## RECEBIMENTO PROVISÓRIO

LOCAL: AGROINDÚSTRIA DE  
CALAMA

**Objeto:** Construção da Agroindústria de Calama.

A empresa **Mamoré Construções e Meio Ambiente LTDA**, inscrita no CNPJ Nº 06.881.771/0001-11, por intermédio de seu representante legal o Eng.º Tiago Fernando Martins, encaminha parecer técnico referente ao recebimento provisório da obra de construção da agroindústria de Calama realizada no dia 06.12.2014, conforme imagens abaixo:

Foto 04 - Revestimento sem rejunte - banheiros;

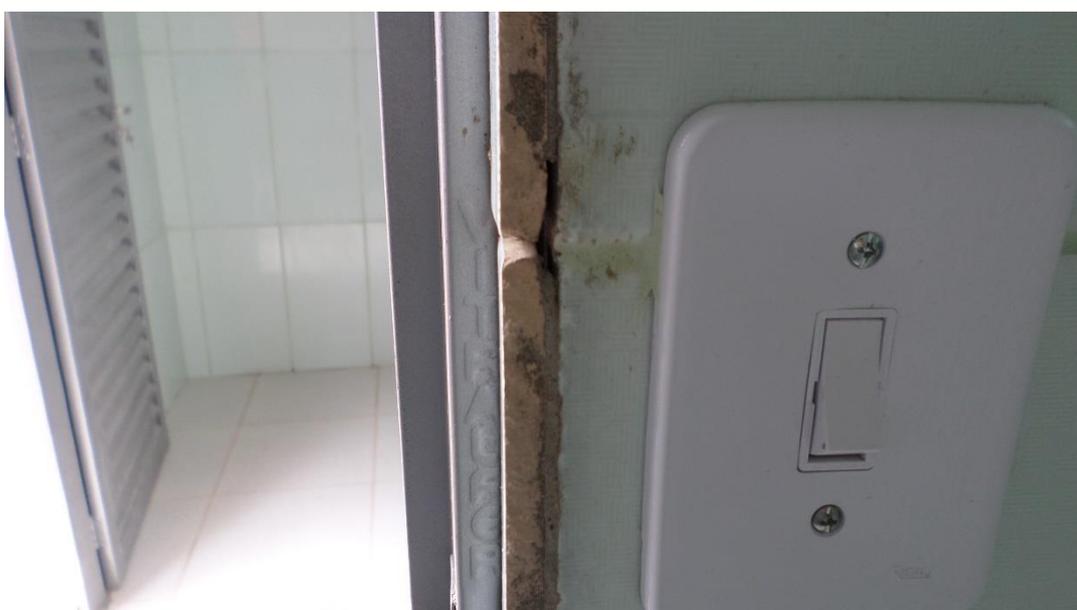
- Falta de rejuntamento de alguns revestimentos cerâmicos e peças hidráulicas;
  - Foto 04
  - Foto 05
  - Foto 06
  - Foto 07
  - Foto 08
  - Foto 09
